Parecer nº 214/FEAM/URA SM - CAT/2026

ADENDO AO PARECER TÉCNICO DE LAS/RAS Nº 350/SEMAD/SUPRAM SUL – DRRA/2022

Nº Documento do Parecer de Adendo vinculado ao SEI: 152247518		
PROCESSO SLA: 04365/2022	**SITUAÇÃO:** Sugestão pelo Indeferimento	
EMPREENDEDOR: Município de São Pedro da União	**CNPJ:** 18.666.142/0001-64	
EMPREENDIMENTO: Município de São Pedro da União	**CNPJ:** 18.666.142/0001-64	
MUNICÍPIO: São Pedro da União	**ZONA:** Rural	
LOCALIZADO EM UNIDADE DE CONSERVAÇÃO: ( ) INTEGRAL ( ) ZONA DE AMORTECIMENTO ( ) USO SUSTENTÁVEL (X) NÃO		
COORDENADAS GEOGRAFICAS DATUM: SIRGAS2000	**LAT (Y)** 21°6'22,73"S	**LONG (X)** 46°36'9,87"W

FIGURA 4 – Planta georreferenciada com a locação dos indivíduos arbóreos isolados na área. Fonte: Doc.SEI 149512757 – processo SEI nº 1370.01.0060591/2022-21.

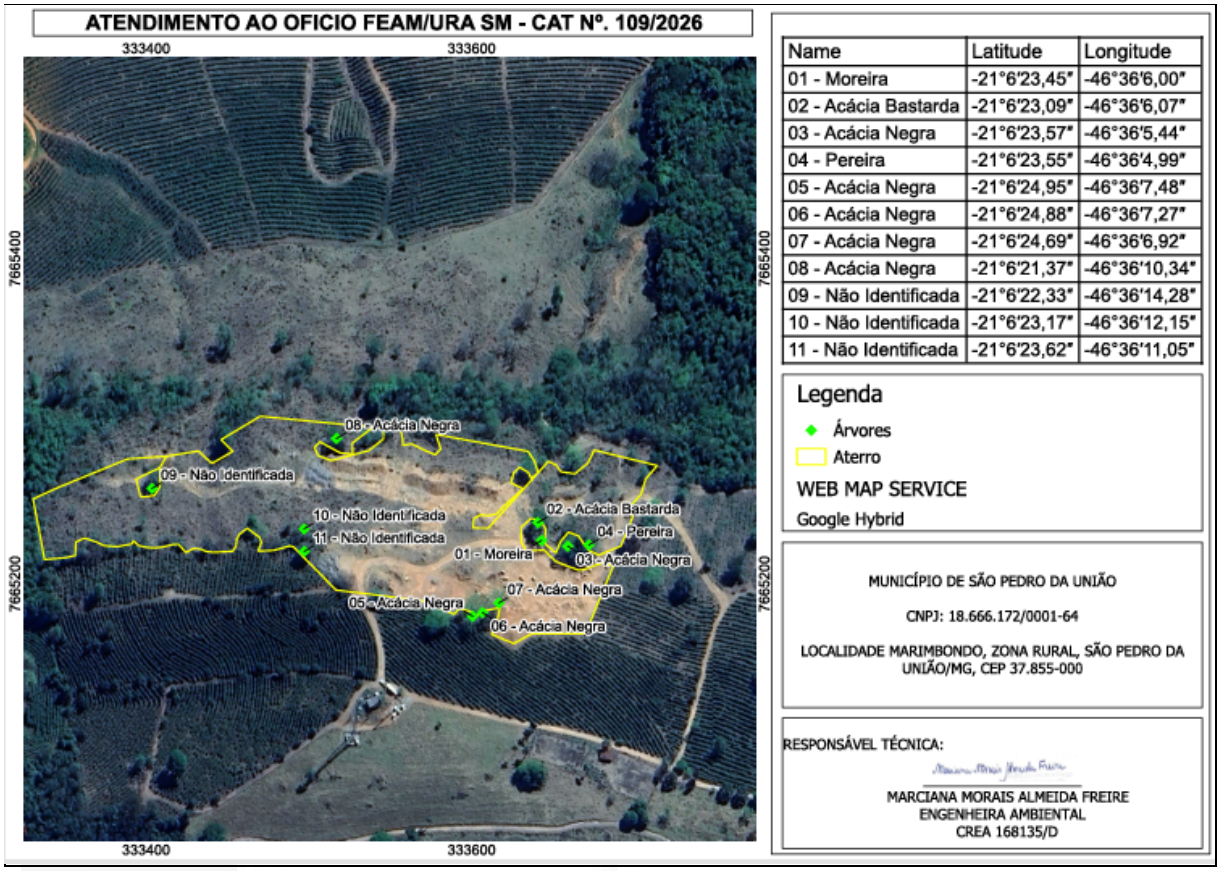
Em relação ao item de cercamento e identificação dos indivíduos arbóreos isolados presentes na ADA do empreendimento, entende-se que este perdeu seu objeto, uma vez que, conforme mencionado no item 3.1 deste parecer, o empreendedor apresentou relatório técnico descritivo e fotográfico contemplando a listagem das espécies arbóreas encontradas na área, o cercamento e o isolamento dos referidos indivíduos arbóreos, bem como sua localização em planta georreferenciada (Figura 4).

Por último, a equipe técnica da FEAM/URA Sul de Minas **é contrária à exclusão dos itens da condicionante nº 2**, sendo pela **manutenção da comprovação da instalação das medidas de controle ambiental: revestimento primário e área de acondicionamento temporário de resíduos não enquadrados na Classe A**, conforme descrito na condicionante nº 2 do Parecer Técnico de LAS/RAS nº 350/2022, **e do item referente a obrigatoriedade de comprovação de cercamento e identificação dos indivíduos arbóreos isolados na ADA do empreendimento da**

condicionante nº 2, uma vez que de acordo com as informações apresentadas pelo empreendedor, este item foi cumprido.
